Recueil des avis issus de la consultation auprès des ministères et organismes

Projet : Projet de construction du parc éolien Pohénégamook—Picard—Saint-Antonin—Wolastokuk 2 sur le territoire des MRC de Témiscouata et de Rivière-du-Loup par Énergie éolienne PPAW 2 s.e.c.

Numéro de dossier : 3211-12-261

Figure 1. Superficies à considérer en perte lors de l'installation de traverses de cours d'eau.

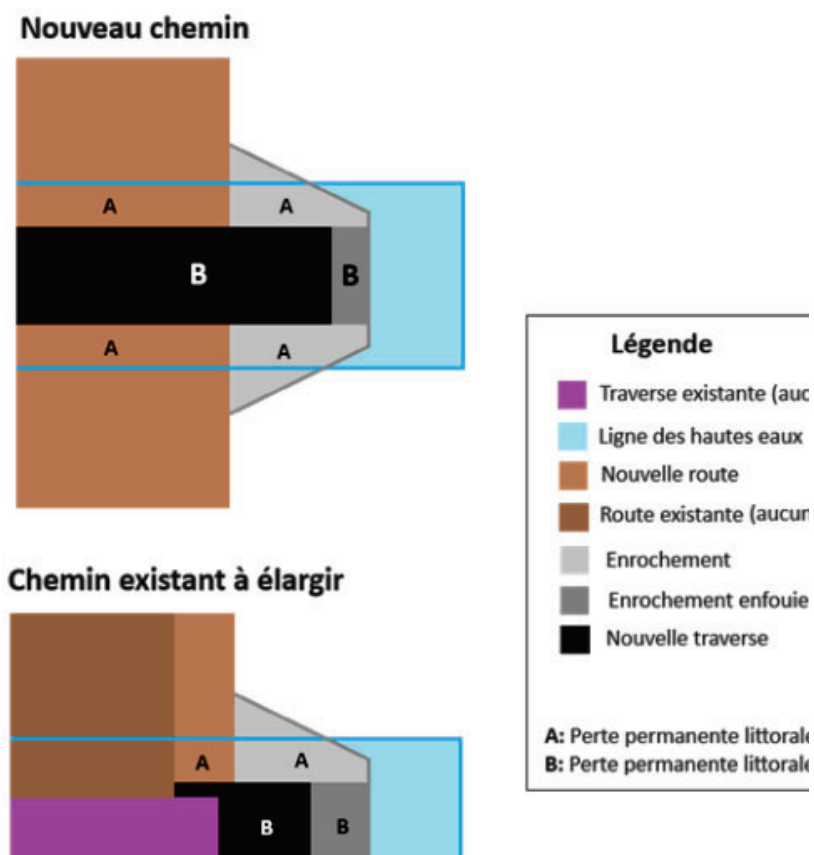
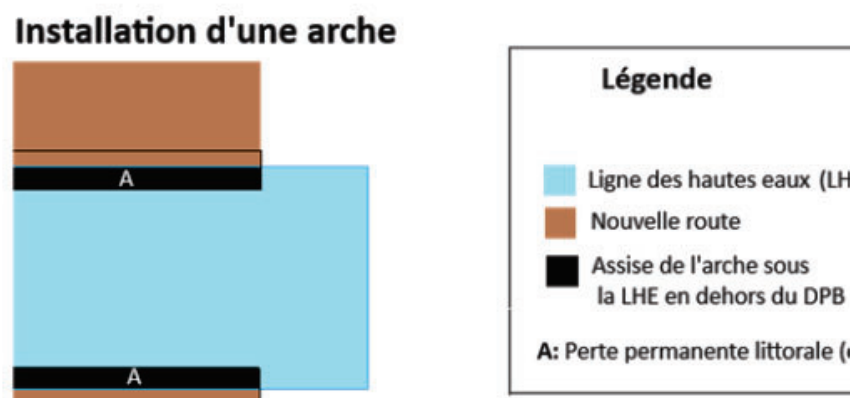
- d) Afin de bien évaluer les empiétements, l'initiateur doit confirmer que les superficies considérées dans le calcul des pertes permanentes sont conformes à l'énoncé suivant :

- Les zones A et B, telles qu'identifiées aux figures 1 et 2, ont toutes été compilées dans le bilan des pertes permanentes.

7) Empiètement dans les cours d'eau (PPAW2 EIE Volume4 Partie2 20251107, p. PDF 23):

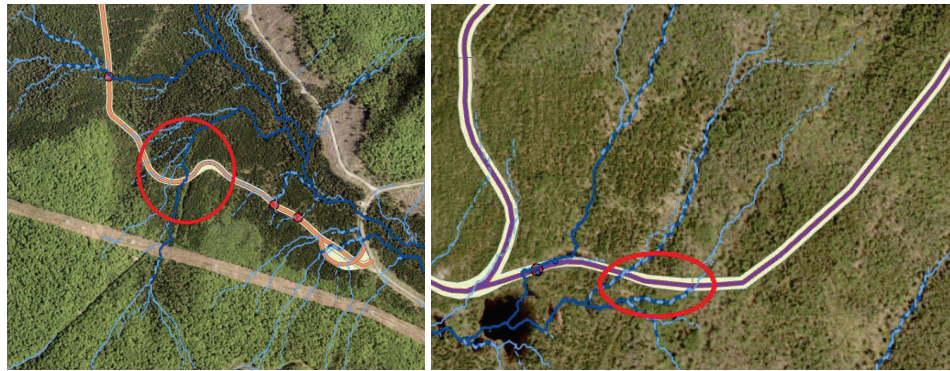
À la page 23 du PDF, des empiètements importants sont illustrés dans le cours d'eau CE081. Pour ce cours d'eau ainsi que pour tous les autres qui seront impactés autrement que par une traversée (voici quelques exemples qui ne correspondent pas à une liste exhaustive : CE127, CE128, CE129, CE090, CE081, CE137-SEC01, CE145-SEC01, CE087-SEC01, CE094-SEC01, CE126-SEC01, CE142-SEC02, CE157-SEC01, CE091-SEC01-SEC02, CE143-SEC01, CE196-SEC01-SEC02, CE083-SEC01) :

- veuillez fournir le détail des interventions prévues, les superficies impactées de manière permanente et temporaire sous forme de fichier géoréférencé, les plans préliminaires

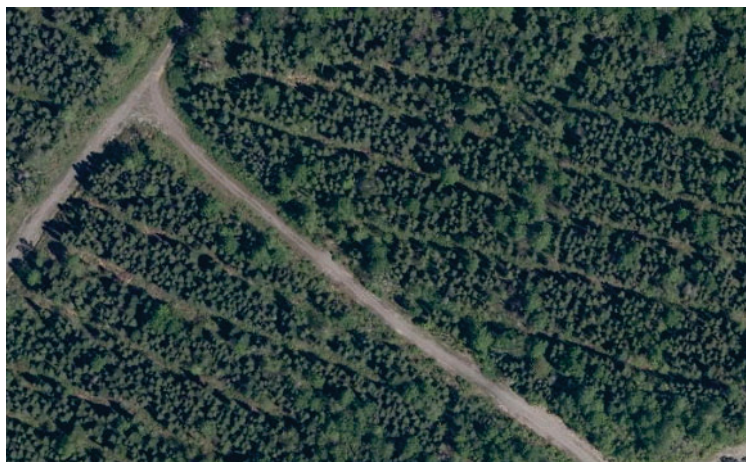
Le promoteur n'a pas intégré les éléments demandés pour l'évaluation de l'impact du déboisement. Nous réitérons la question QC-62.

L'étude d'impact indique que l'intensité du déboisement est jugée faible en raison du contexte d'exploitation forestière déjà présent sur le territoire. L'initiateur estime que l'impact résiduel est peu important, compte tenu des mesures d'atténuation générales et spécifiques prévues. Toutefois, malgré la mise en œuvre de mesures d'atténuation, les impacts résiduels liés au déboisement et à la fragmentation des habitats seront vraisemblablement plus importants que ceux estimés par l'initiateur. En effet, les ouvertures créées par l'implantation des éoliennes et des chemins d'accès s'ajoutent aux pressions cumulatives exercées par d'autres projets et activités sur le territoire, notamment les autres projets éoliens en développement ou en exploitation, l'autoroute 85, les activités d'exploitation forestière et les érablières commerciales. Ces éléments contribuent à une fragmentation accrue des milieux naturels, à une perte d'intégrité écologique et à une diminution de la connectivité des habitats.

a) En conséquence, l'initiateur est tenu de réévaluer la valeur de l'intensité de l'impact associé au déboisement, en tenant compte des surfaces affectées de manière permanente, des effets cumulatifs à l'échelle régionale, de la superficie totale affectée et de la sensibilité écologique des milieux touchés.

b) Cette réévaluation devra être accompagnée, le cas échéant, de mesures d'atténuation supplémentaires visant à limiter la perte d'habitat et à maintenir la fonctionnalité écologique du territoire. Notamment l'augmentation des surfaces reboisées.

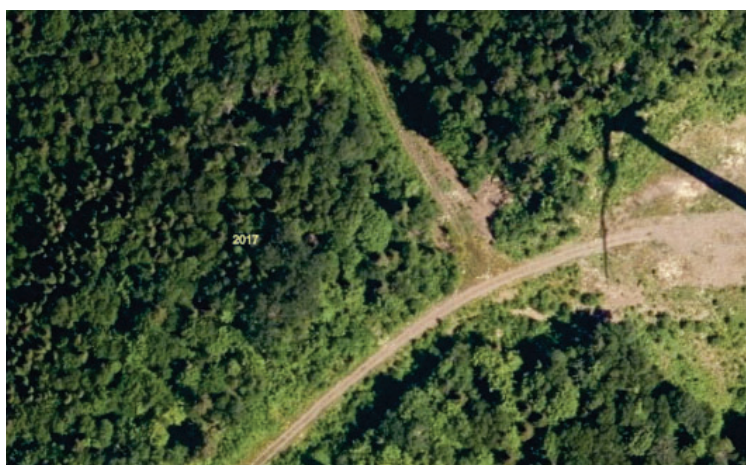
Il était demandé si les superficies déboisées (25 mètres) des emprises, ne servant pas à la surface de roulement (7-12 mètres), allaient être reboisées. Le promoteur indique que les emprises des chemins, réparties de part et d'autre des surfaces de roulement, ne seront pas reboisées puisqu'elles seront nécessaires à l'aménagement et à la stabilisation des talus et des fossés bordant les chemins.

Or, les emprises des chemins forestiers sont fréquemment recolonisées par la végétation et font même l'objet de plantation sans que cela affecte la stabilité des talus et des fossés.

Il en va de même pour de nombreux parcs éoliens où l'on observe une recolonisation végétale importante des emprises. La présence d'une strate arborescente et arbustive permet d'atténuer les effets de la fragmentation engendrés par les chemins.

- Le promoteur doit reconsidérer les surfaces impactées de manières permanentes associées aux routes afin de permettre une recolonisation plus importante des végétaux (strate : herbacé, arbustive et arborescente).
- Le promoteur doit préciser, à l'aide d'un schéma en coupe transversale, les interventions prévues dans les 25 mètres déboisés pour la mise en place de ces chemins. Le schéma doit inclure, sans s'y limiter, la largeur de la chaussée, les talus, les enrochements, les surfaces hydroensemencées, les surfaces reboisées, les surfaces en reprise végétale naturelles, les surfaces entretenues (tonte, débroussaillage, etc.), ainsi qu'un descriptif expliquant pourquoi la largeur de la chaussée est parfois de 7 mètres et parfois de 12 mètres.

5) Réseau routier (R-103, p. PDF 153)

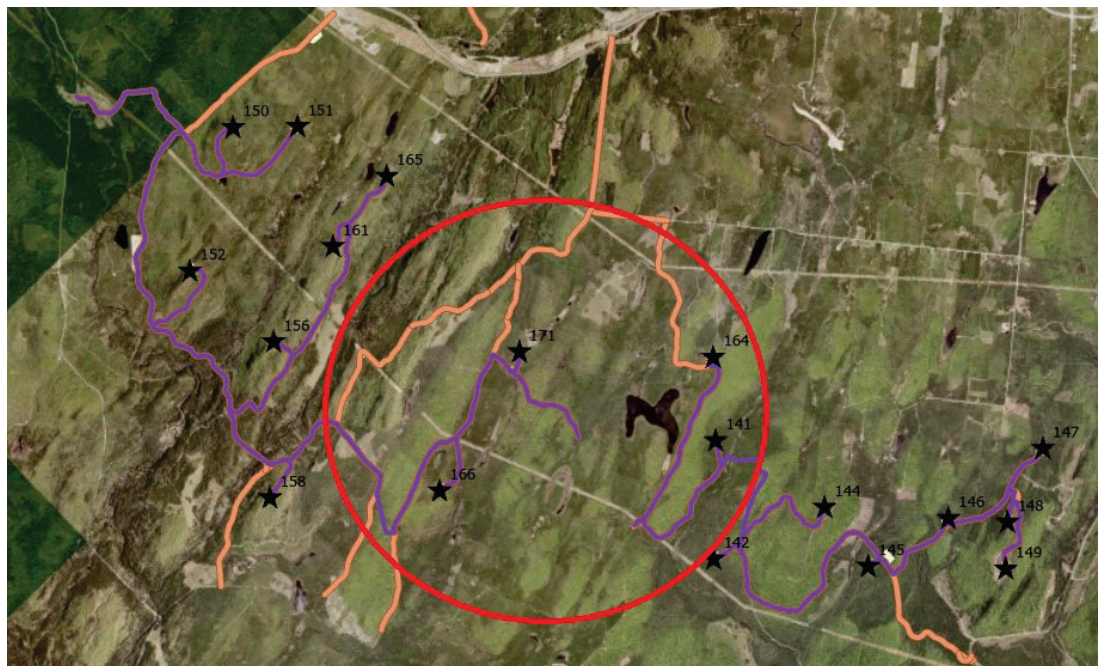
a) Le promoteur ne répond pas à la question Qc-103a

Aucune évaluation des effets anticipés de la perte et de la fragmentation n'est fournie, particulièrement pour les espèces plus sensibles aux perturbations et au dérangement. Des informations sont fournies concernant les superficies déboisées, mais aucune information n'est fournie

- Le promoteur doit évaluer la viabilité des corridors de connectivité identifiés suivant les travaux et leur capacité à maintenir leur fonction écologique, particulièrement pour les espèces plus sensibles aux perturbations et au dérangement.
- b) Le promoteur ne répond pas à la question QC-103b
- L'initiateur doit intégrer à son analyse les impacts négatifs liés à l'amélioration des accès au territoire (déneigement et entretien des chemins), tels que l'augmentation de la mortalité faunique et le dérangement des espèces. Ces effets doivent être analysés et documentés.
- c) Le promoteur ne répond pas à la question QC-103c

Exemple de parc éolien au Bas-Saint-Laurent qui regroupe l'emplacement de ses éoliennes à proximité du chemin afin de réduire au minimum l'empiétement dans les milieux naturels.

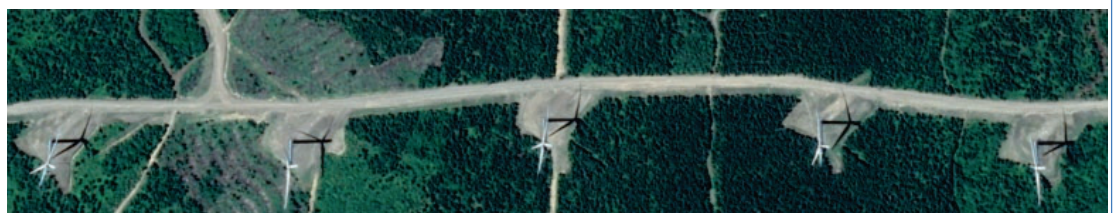
Le promoteur n'a pas fait l'exercice de regrouper les éoliennes. Particulièrement pour la partie centrale de la section sud du projet qui comporte une très grande quantité de chemin avec une très faible densité d'éolienne.

Comparativement, dans le parc éolien Témiscouata 1-2, le déboisement était d'environ 0,72 ha pour 32 éoliennes (328 ha pour 55 éoliennes dans PPSAW2). Les chemins étaient d'une largeur similaire à PPAW2, soit de 23 mètres comparativement à 25. En prenant en considération les surfaces de travail de 0,69 ha pour Témiscouata 1-2 comparativement à 1,68 ha pour PPSAW2 (considérant l'augmentation de la taille des éoliennes), il en reste que le parc de PPSAW2 engendre 93 % plus de déboisement/éolienne que celui de Témiscouata 1-2 en raison de la dispersion des éoliennes.

Figure 3: A) configuration proposée. B) En rouge, configuration limitant l'empiètement dans le milieu

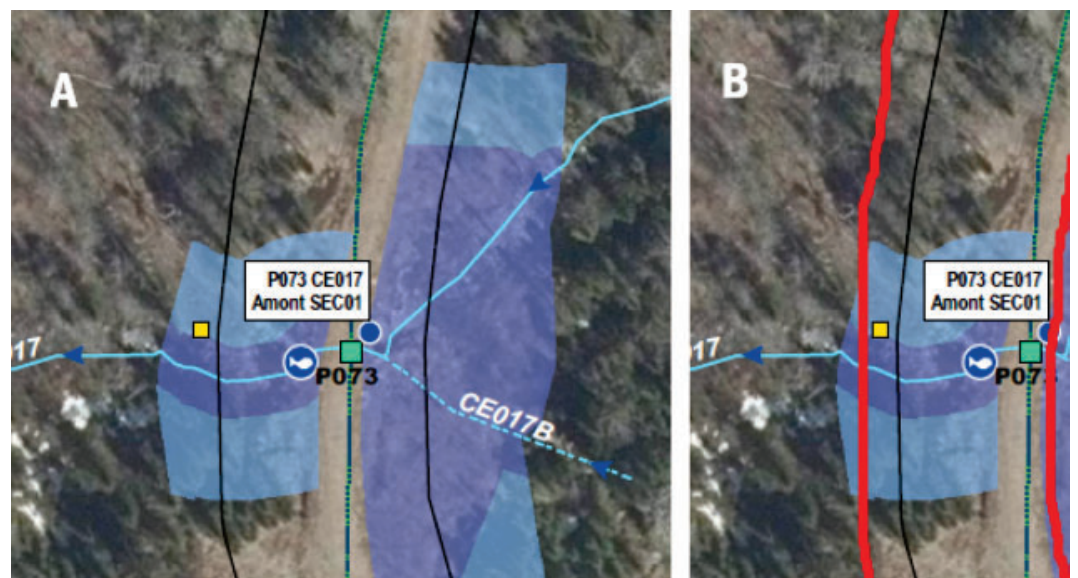
- 1) À la page 54 du PDF, la configuration proposée longe la route existante sans utiliser son emprise. Pour cette localisation, ainsi que pour toutes les localisations (ex. : p. PDF 62,) où des situations similaires se produisent, veuillez fournir une description **détaillée** de la justification appuyant cette décision.
- 2) Aux pages 59, 60, 79, 80, 81, 82, 86, 88, 90, 91, 92 et 93 du PDF, la configuration proposée traverse un milieu hydrique sans qu'une optimisation ait été réalisée pour limiter les empiètements dans ce milieu sensible. Le promoteur doit réviser la configuration de **tous** les chemins (sans se limiter à ceux précédemment identifiés) de manière que ceux qui empiètent dans les milieux hydriques le fassent du côté des routes existantes où le milieu hydrique est le moins large (voir figure 3).
